これまで頂いた主なご質問・ご要望とその回答

道路や橋の構造に関すること P2

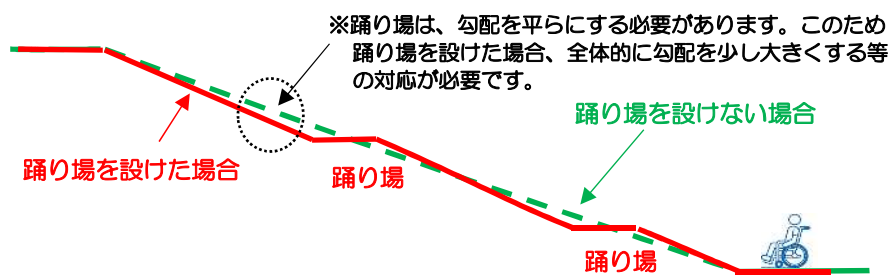
④ 田端五丁目側では、道路が高くなる等の影響はないのか？

○田端五丁目側については、道路の高さが、現在よりも若干高くなる想定しています。（田端五丁目側の計画道路の高さは、当初計画と変更計画で変わりません。）

○今後、道路に面する間口の高さを調査するなど、現地状況を詳細に把握するとともに道路設計を進める中で、影響や対策について検討を進めてまいります。

<図一３>

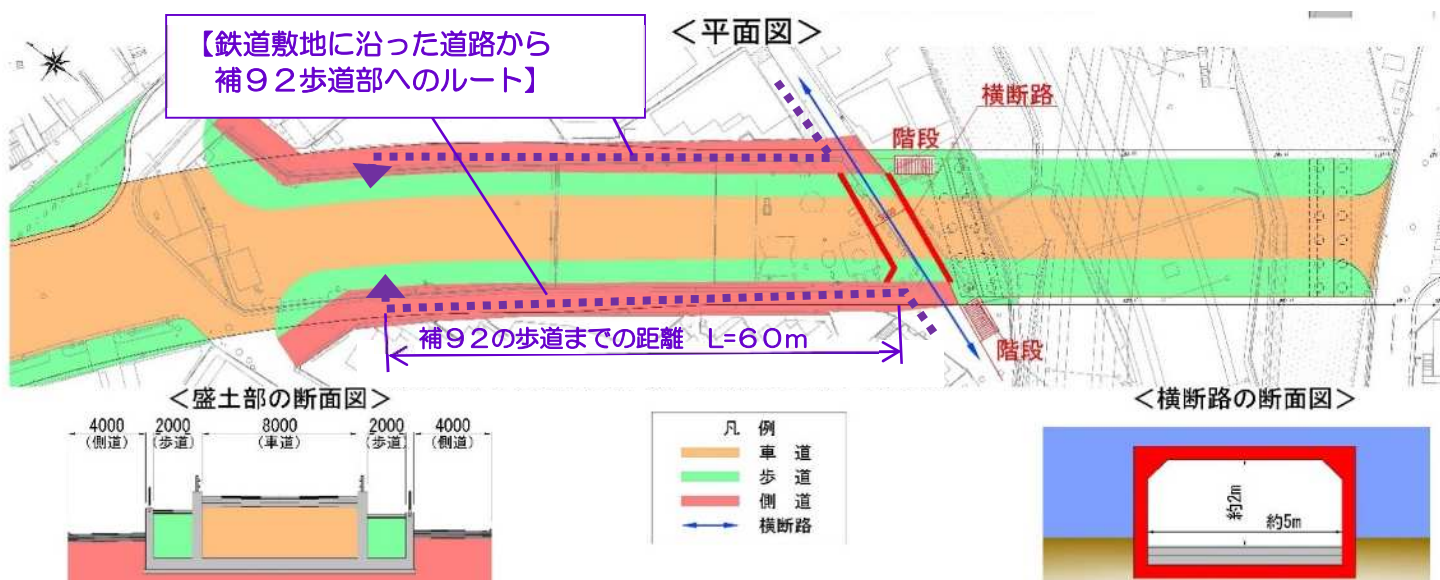
⑥ 橋詰部には、車椅子や自転車を載せることができるエレベータを設置して欲しい。

○現計画では、バリアフリーに配慮した補92の歩道に出られるルート（側道を経由、図一３）が確保されており、エレベータの設置は考えておりません。

<図一４>

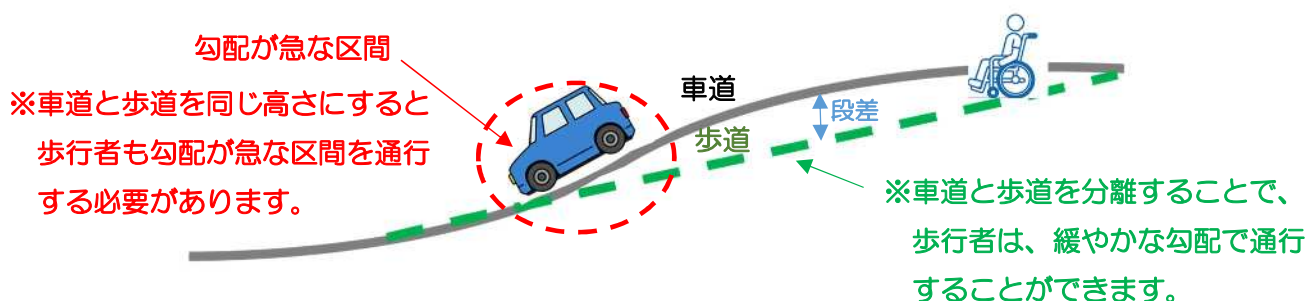
- ⑦ 現在の計画では、歩道と車道に大きな段差がある。坂路部は、車道を走行していた自転車が歩道側に退避できない。また、歩道が低いと歩行者に排気ガスや泥はねがかかるなど危険であり、段差を無くして欲しい。

- 車両の安全な通行のため、車道の線形は滑らかに変化させる必要があります。途中で折ることはできません。
- 中里側の歩道については、車道と分離することで、バリアフリーに配慮し、より緩やかな勾配にする計画（図一４）としたため、車道と歩道に段差が生じています。
- なお、自転車は車道を走行することが原則となっており、今回の計画でも車道部の歩道寄りに設け、歩行者の通行空間と分離する計画です。（⑬参照）
- 歩道には、横断抑止等のための柵を連続して設ける必要（図一５）があり、車道と歩道の段差を無くしても、歩道と自転車通行空間は物理的に分離されます。今後、歩道や自転車走行空間の安全対策等については、交通管理者とも協議しながら整理してまいります。

<図—6>

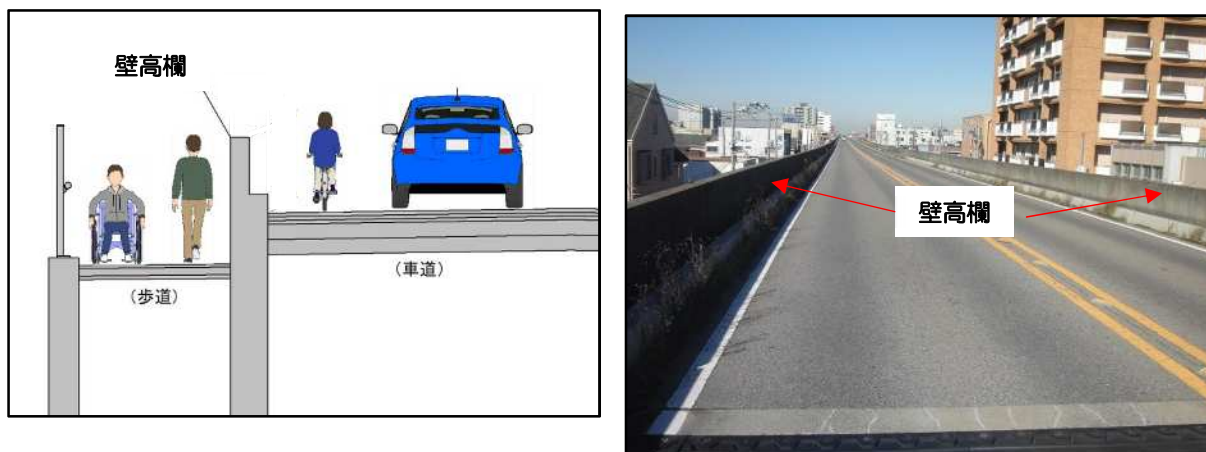
- ⑧ 車道と歩道に段差が生じる場合、車道からの泥はね等の対策はどのようにするのか。

○段差が生じる車道と歩道との境には、車両の転落を防止するため、高さ1 m程度の壁高欄（図—6）を設置する予定であり、車道からの小石や泥はね等の防止にも寄与するものと考えています。

<図—7>

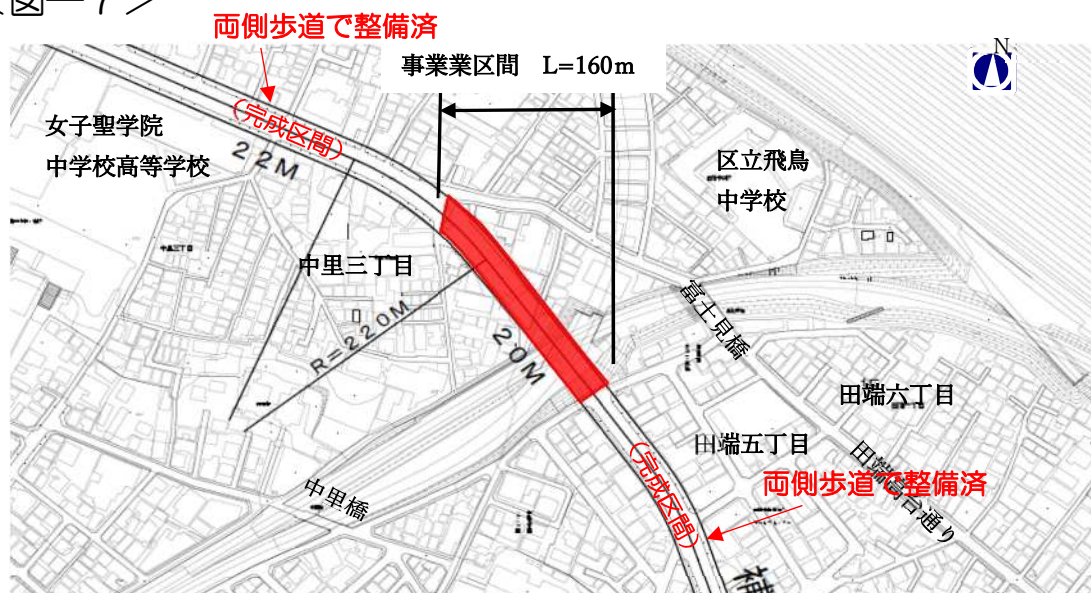
- ⑨ 整備する歩道の幅員が2 mでは狭い。車道の両側に歩道を整備するのではなく、片側に集約して拵げた方が、歩行者や自転車にとって安全である。

○都市計画道路は、車道の両側に歩道を連続して設けることで、交通の安全性等を確保するよう計画されております。

○本区間については、既に完成している田端側・中里側の区間が両側歩道として完成（図—7）していることも踏まえ、歩道の連続性を確保する観点から、両側歩道とする計画です。

<図—8>

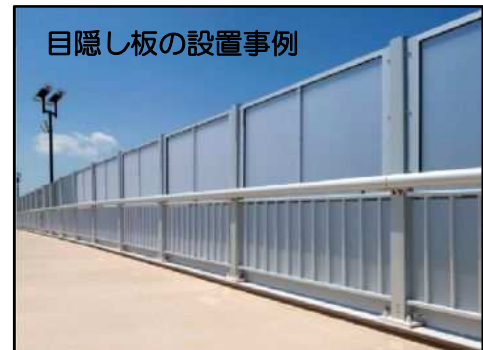
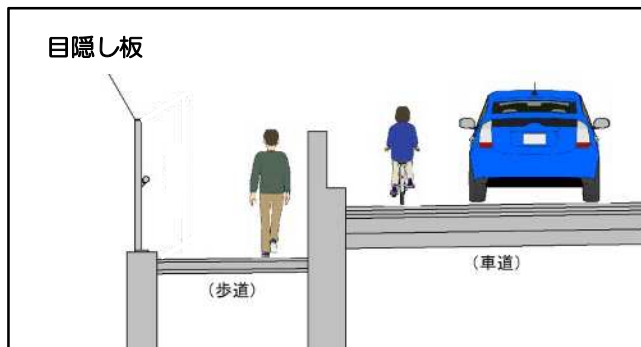
- ⑩ 本線の歩道は、現在の地盤より高い位置に整備されるため、目隠し板を設置して欲しい。

○目隠し板の設置は可能と考えております。目隠し板（図—8）の高さは1.8m程度と想定していますが、今後、設置範囲や高さ、構造について、関係機関との調整も図りながら、検討を進めてまいります。

<図一10>

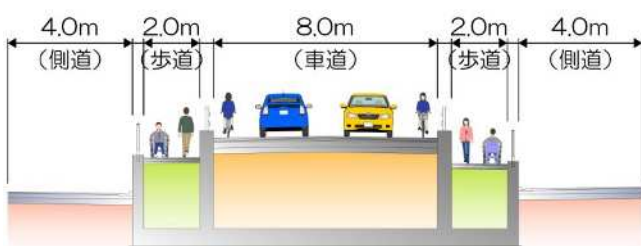
- ⑬ 歩行者と自転車による事故が絶えない。分離して整備できないものか。自転車は車道を通行させる計画とする場合、車道に色分けをして自転車レーンを設置して欲しい。

○自転車は車道を走行することが原則となっており、今回の計画でも車道部の歩道寄りに設け、歩行者の通行空間と分離する計画（図一10）としています。今後、交通管理者とも協議しながら、具体的な整備内容の検討を進めます。現時点では、青色のナビマークの設置を想定しています。

<図一11> 【補92と富士見橋の通りとの交差点部（東側）】

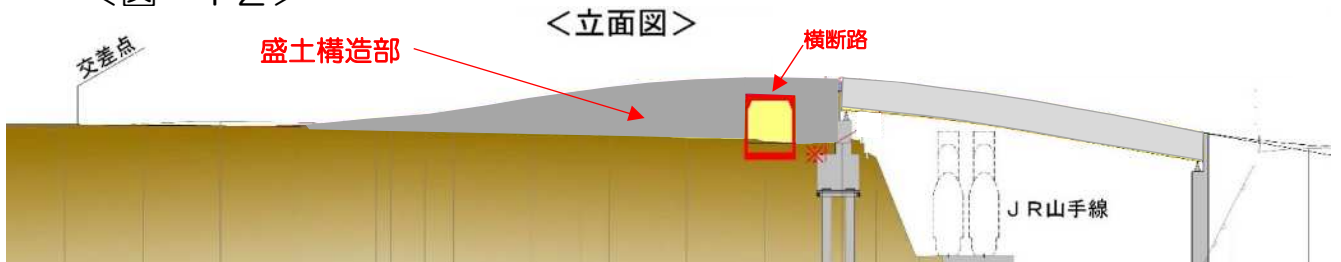
- ⑭ 東側については、沿道からの車の出入りをスムーズにするため、交差点側の側道を拡げて欲しい。

○本事業については、既に公共用地として確保されている範囲の中で実施することを基本としており、交差点側の側道の幅員を、現計画より大幅に拡幅することは困難と考えています。（図一11）

○今後、詳細な形状については、交通管理者等と協議しながら整理してまいります。

中里側の変更計画（横断路を設置）

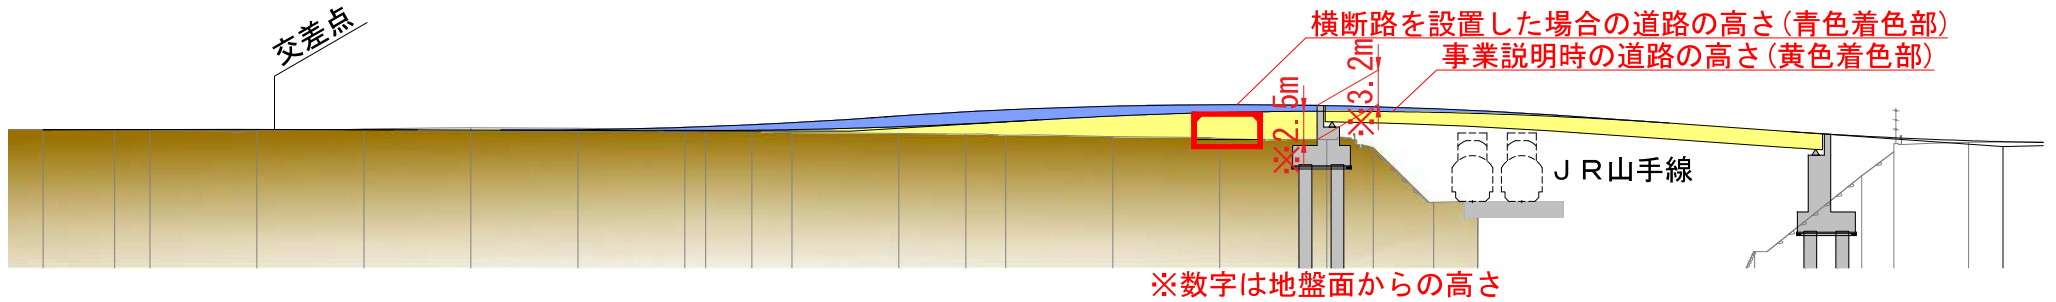
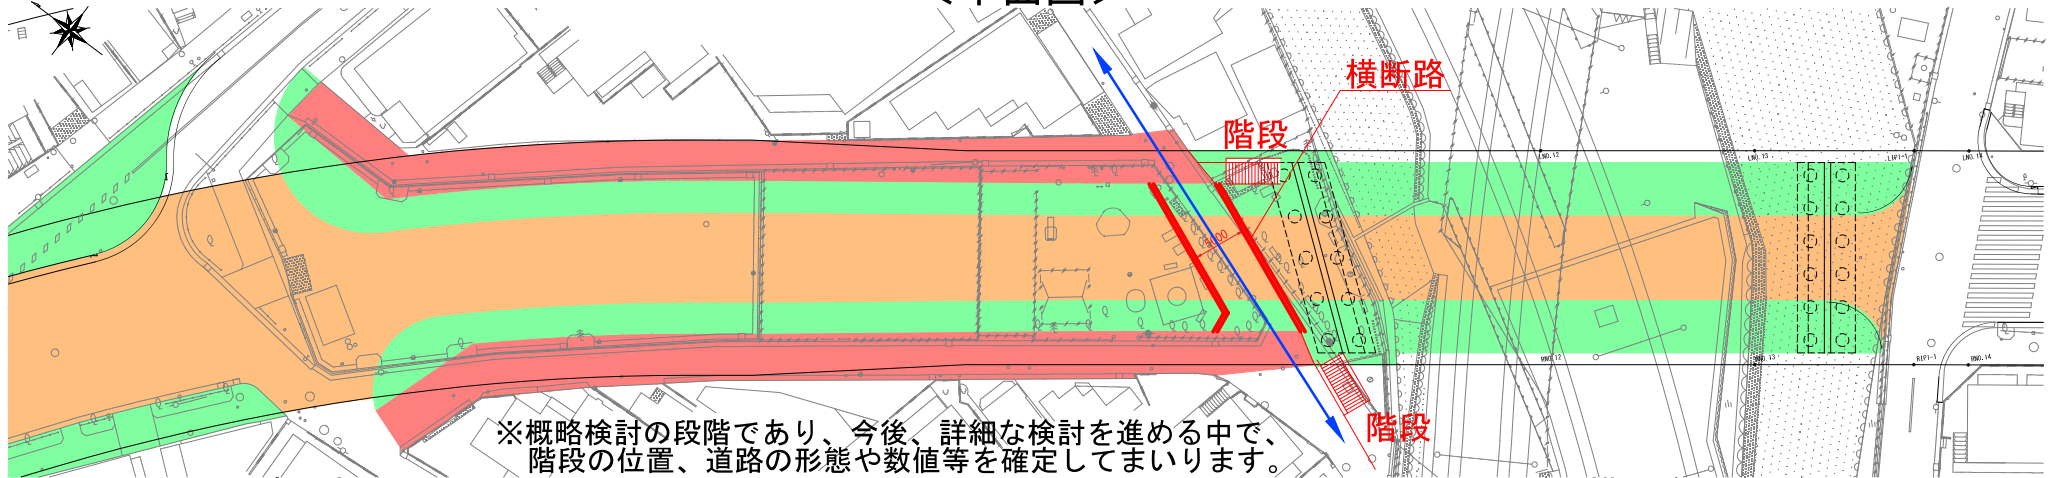
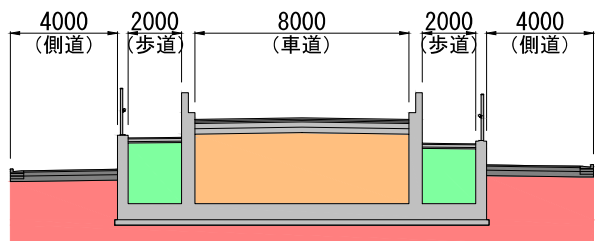
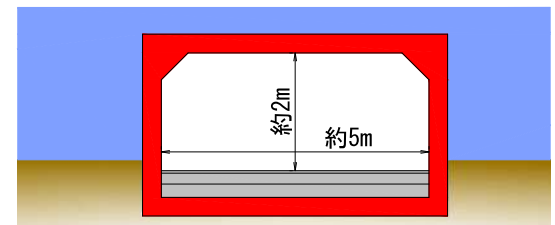
- ### ② 中里側の鉄道敷地に沿った道路が、補92の整備によって遮断される計画となっている。車両や人の往来ができなくなり、沿道住民にとっては大変不便になる。

- ### ③ 横断路の高さが2mでは、ボックスカーが通行できない。

- 北区とも調整し、鉄道敷地に沿った道路の通行を確保した計画内容の変更計画を作成しました。変更計画では、道路の高低差が最大で3.2mになります。別紙一1をご覧ください。

- 横断路の高さについては、現時点で確保が可能と想定される概ねの内空高さ（別紙一1）をお示ししたものです。今後、詳細に構造等の検討を進める中で、更なる内空高さの確保について精査してまいります。

- 補助第92号線の本線の高さは、現地盤より最大2.5m程度高くなる計画（立面図の黄色着色部）としていました。
- この高さでは、平面図の青い矢印で示した生活道路の通行を確保することは困難となります。

- 平面図の青い矢印で示した生活道路との交差部に、周辺への影響を考慮し、人の通行や車高2m程度の自家用車の通行が可能となるよう、横断路を設置することとしました。
- これにより、現計画より、補助第92号線の本線の高さを高くする計画に変更（青色の着色部）します。
- 現地盤より最大3.2m程度高くなるとともに、現計画よりも、道路の高くなる範囲が広がります。

日影図③：時刻別日影線図 予測高さ：地表面 (GL)
 時期表示 冬至

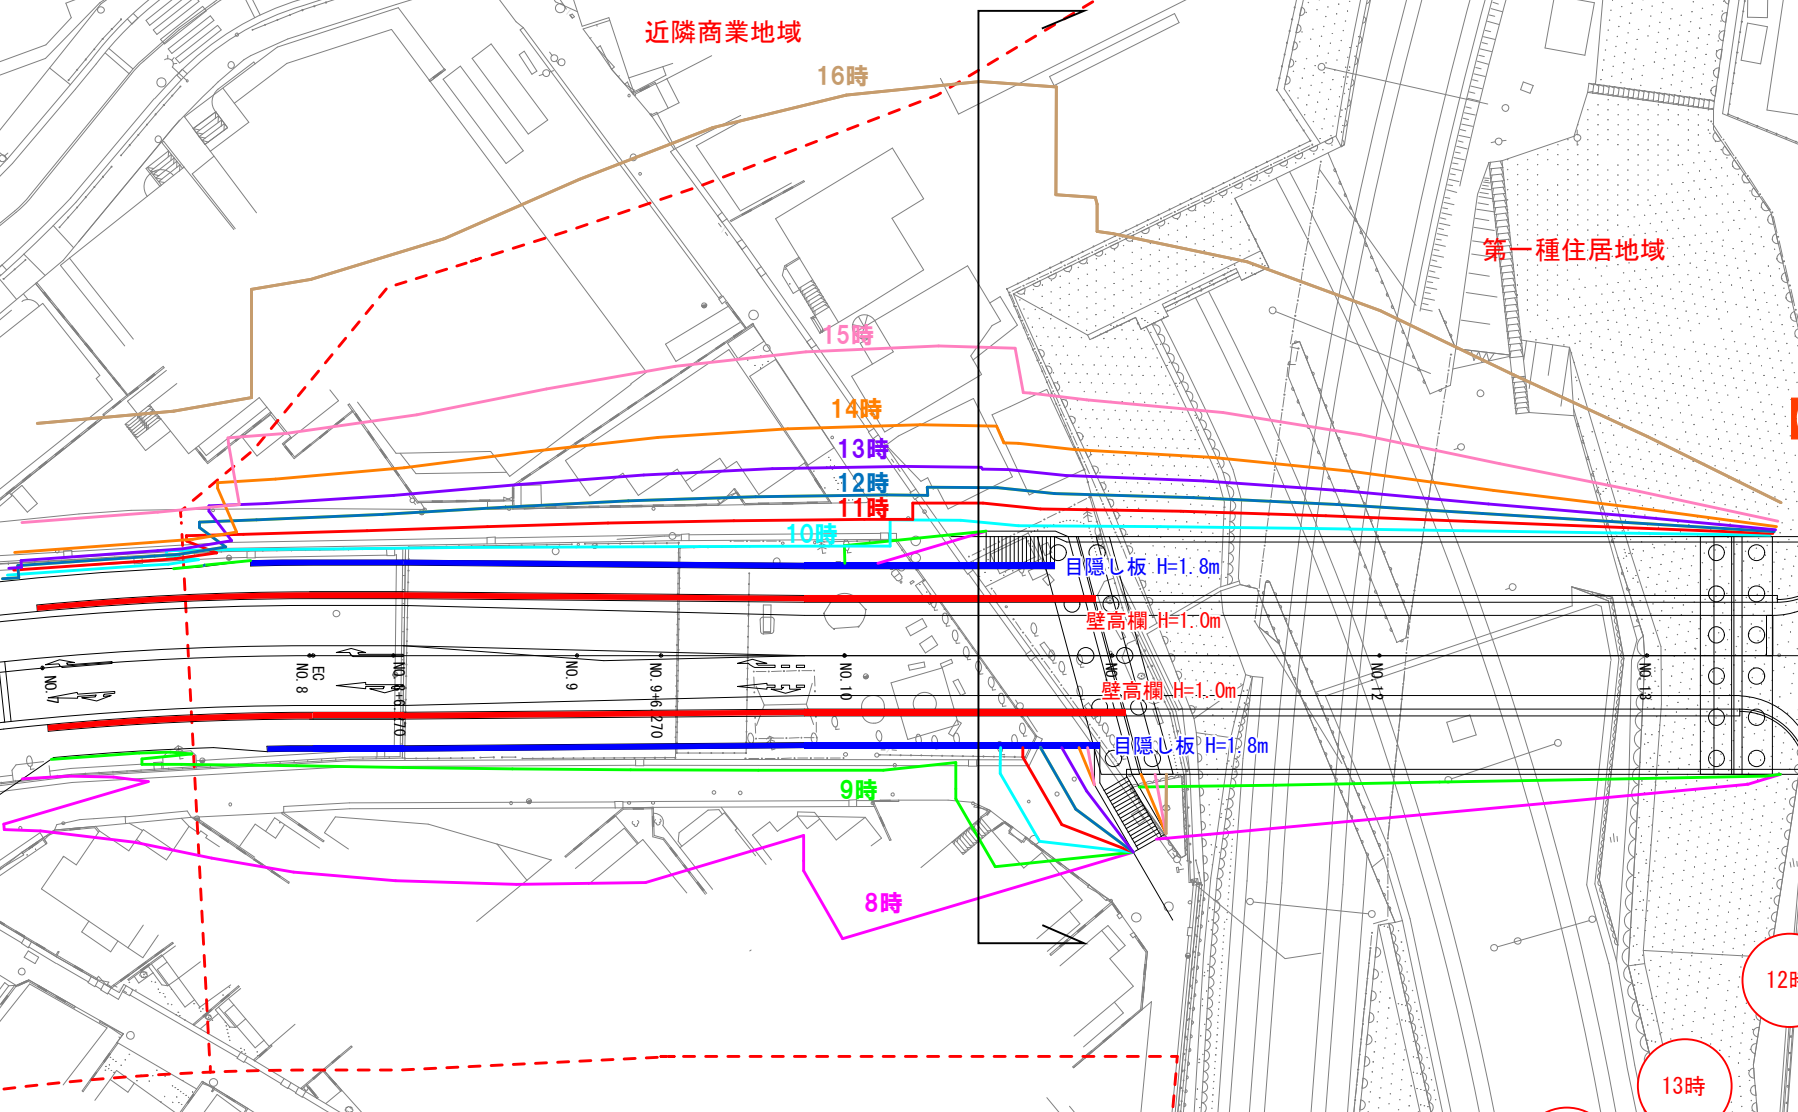
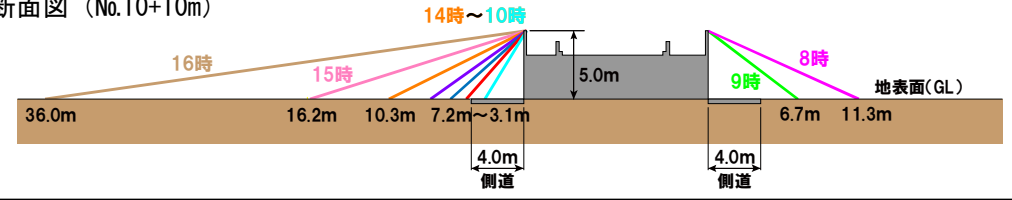
③ 道路整備によって、粉塵、排気ガス、振動、騒音、日照、電波障害等がどうなるのか。また、橋梁に反射した鉄道騒音が増幅されるのではないか。

- 道路構造物については、「建築基準法」の建築物ではないため、日影規制の対象とはなっていません。
- 建築物の場合、本地域では、2階高さ（GL+4.0m）で、冬至日の8時から16時において4時間以上日影を生じさせないよう規制されています。これに準じて、下記のとおり予測しました。

- 目隠し板（高さ1.8mに設定）を設けた場合の冬至日における8時～16時の日影について、時刻別日影図等を作成しました。
- 予測高は、2階高さ（GL+4.0m）、並びに、地表面の2種類にしました。

- 冬至日に2階高さで発生する4時間日影線（4時間以上、日影となる線を結んだもの）は、変更計画では道路構造物端から1mと側道内に収まります。
- 地表面に発生する日影線で最も長いのは、16時の段階で道路端から35mと予測されています。なお、当初計画の場合には、30mと予測されております。
